Préambule

ZIP Epineuil – Saint-Vitte

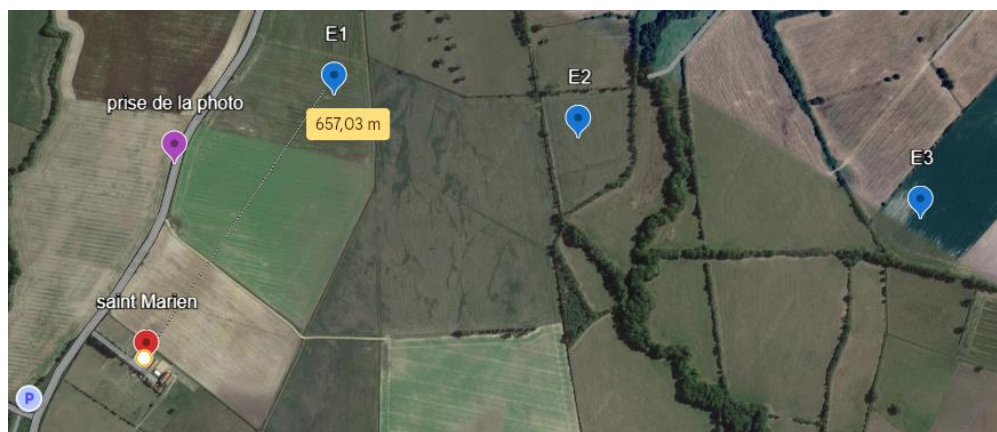
Ce qui est perceptible dans beaucoup de photomontage des lieux proches ou la vue est lointaine sans masquage arboré.

Lieu-dit Saint-Marien

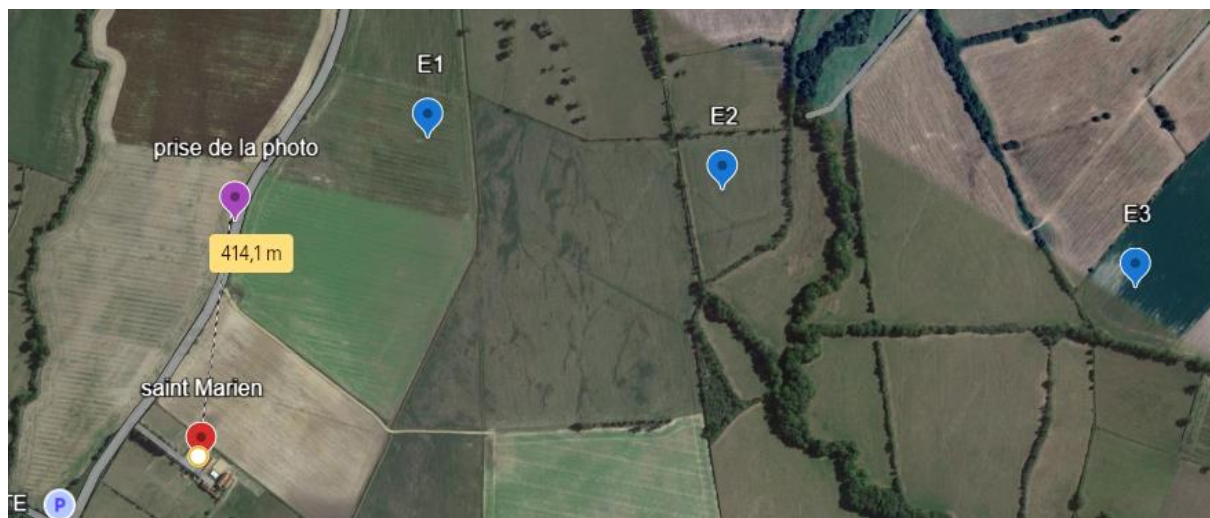
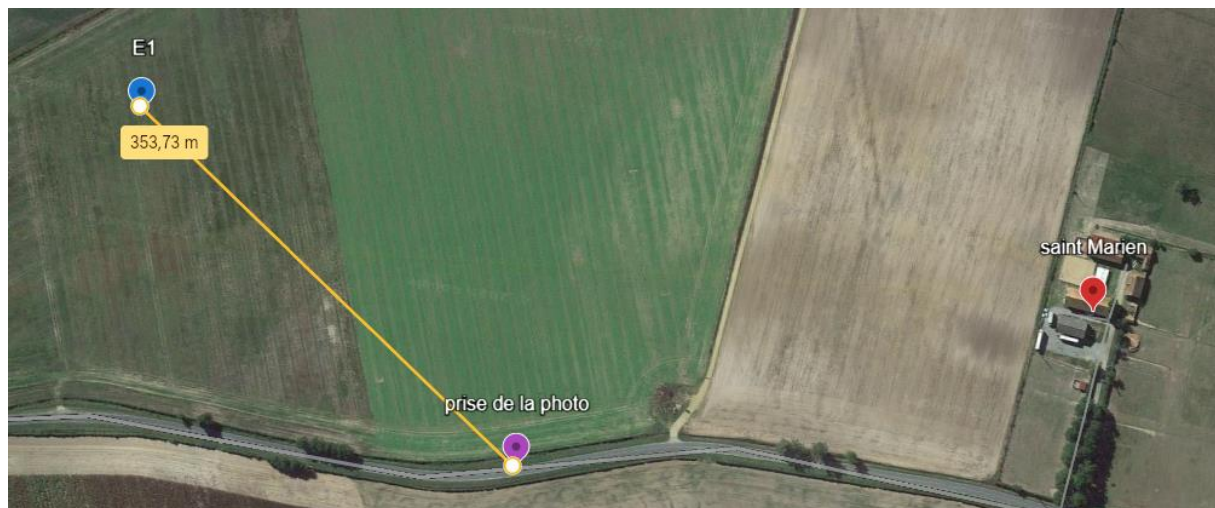
Le choix de traiter sur un même photomontage l'impact sur un axe routier et un lieu de vie est surprenant.

L'impact sur une route départementale, où l'on passe généralement en voiture, longeant les machines pendant quelques secondes peut-il être équivalent à l'impact sur un lieu de vie ou des familles et des animaux domestiques habitent ?

Le photographe a choisi de se placer à plus de 400m des habitations

Et pourtant après le lieu-dit le paysage est découvert, il n'y a aucune haie occultant la vue, nous sommes toujours sur la D4

Le photographe s'est donc éloigné de 360m de l'entrée du lieu-dit Saint-Marien, se rapprochant au maximum de E1, à 353m...

Permettant ainsi de masquer l'éolienne E1 puisque le photomontage ne montre que le mât et un bout de pale.

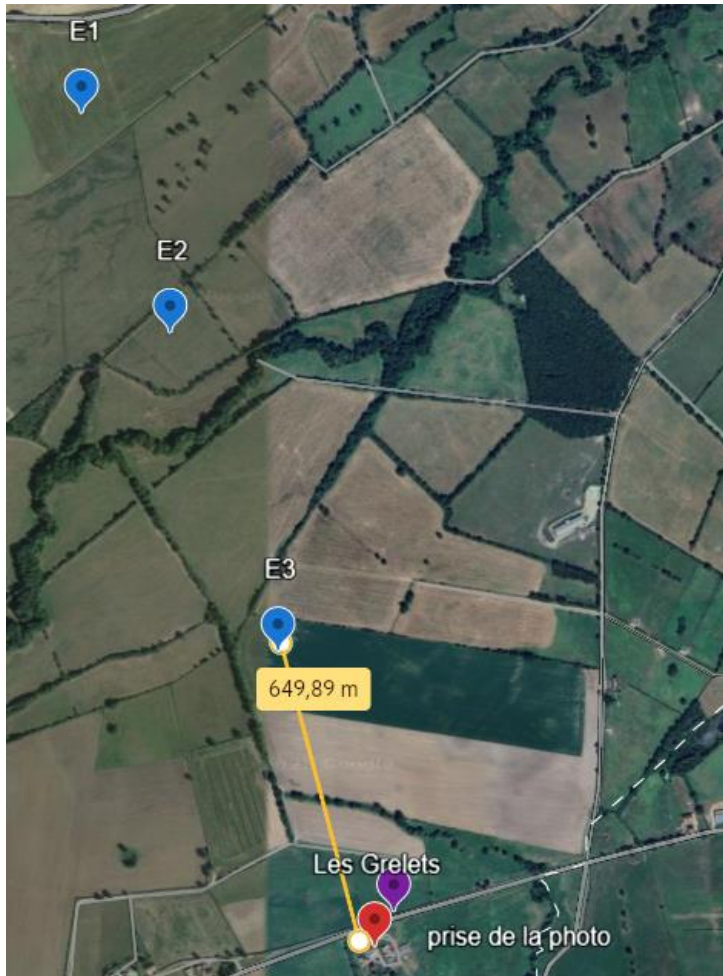
Il semble y avoir une volonté manifeste de minimiser l'impact au lieu-dit Saint-Marien.

Le commentaire pour le lieu-dit Les Grelets « Le parc est perçu de façon très prégnante et génère un effet de rupture d'échelle avec le paysage environnant (surtout par le positionnement d'E3, éolienne la plus proche de l'observateur – 665m). » est valable pour Saint-Marien ou E1 se trouve à 650m de la maison.

Les machines font 200m de haut avec un rotor de 155m, l'impact FORT pour ces lieux-dits semble un euphémisme ! TRES FORT serait un minimum, la vue est totalement dégagée sur la plaine et les 3 éoliennes sont très prégnantes dans le paysage sans aucun masquage possible.

Lieu-dit le Mât

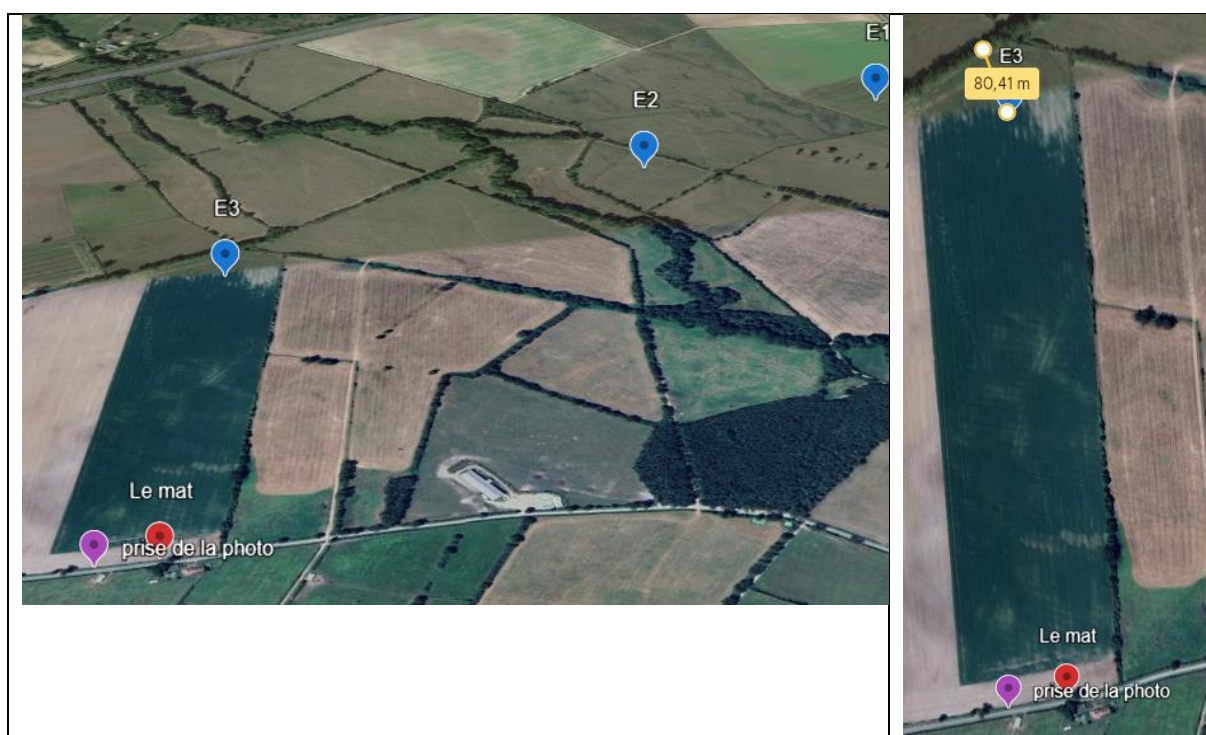
E3 se trouve à 80m de la haie d'arbres visible derrière le mât et E3 se trouve à 700m de l'opérateur c'est dire le gigantisme des machines.

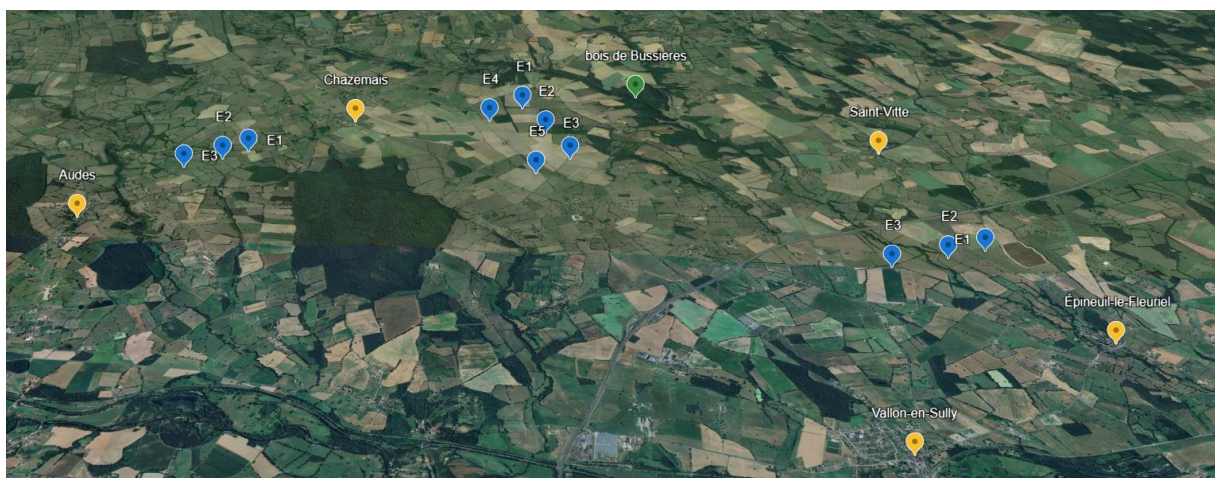
Le mouvement des pâles et le clignotement étant absents, elles apparaissent comme des petites choses, imaginez-les avec les rotors en fonctionnement.

Même en marge du champ visuel, de jour comme de nuit, les réflexes fondamentaux de vigilance face au mouvement et au feu empêcheront de faire abstraction de leur présence.
